**AVIS DÉLIBÉRÉ DE
L'AUTORITÉ ENVIRONNEMENTALE PAYS DE LA LOIRE
SUR LE PROJET DE CONSTRUCTION D'UN CRÉMATORIUM
PAR LA SAS CRÉMATORIUM DE CHALLANS
SUR LA COMMUNE DE CHALLANS (85)**

n° PDL-2020-5030

Plan de masse du projet source étude d'impact et pièce PC2 du dossier de permis de construire

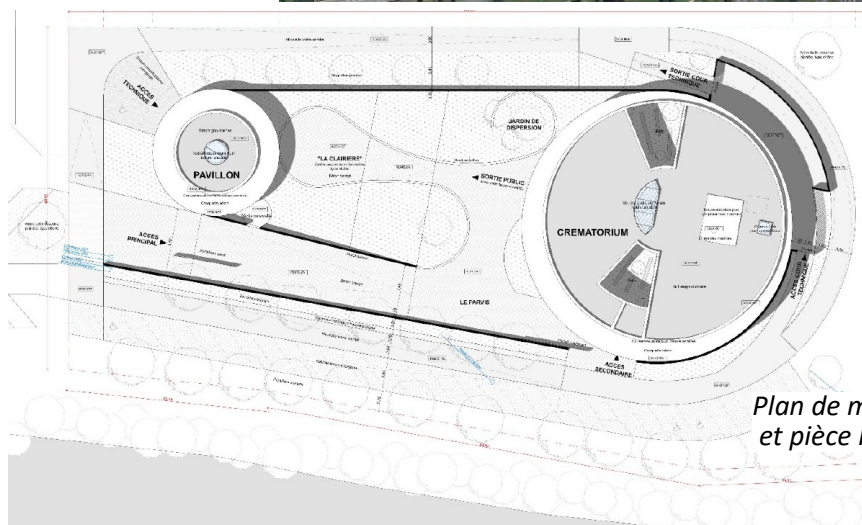
Ainsi à la lecture des plans on comprend par exemple qu'un alignement de peuplier sera remplacé par des plantations d'une essence différente sans qu'il soit permis d'en apprécier la pertinence, tout comme celle de préserver les autres alignements qui selon leur âge atteindront leur maturité² durant la concession de 30 ans accordée à la société.

À la lecture des plans du dossier de demande de permis de construire, la MRAe relève par ailleurs que l'espace boisé est constitué de peupliers dont un alignement sera remplacé par d'autres essences dans le cadre du projet et que les autres plus au sud, proches du secteur humide seront préservés. En l'absence d'un état initial précis, il n'est pas possible d'apprécier le niveau de maturité de ces peupliers et de la pertinence de leur préservation au regard du niveau de prélèvement³ en eau qu'ils peuvent représenter.

La MRAe recommande, à partir de l'analyse paysagère, d'argumenter les choix architecturaux et d'aménagements au regard des enjeux relevés pour le projet sur cette composante de l'environnement.

La MRAe recommande que soient analysés les effets indirects du projet par rapport aux conditions d'alimentation de la zone humide.
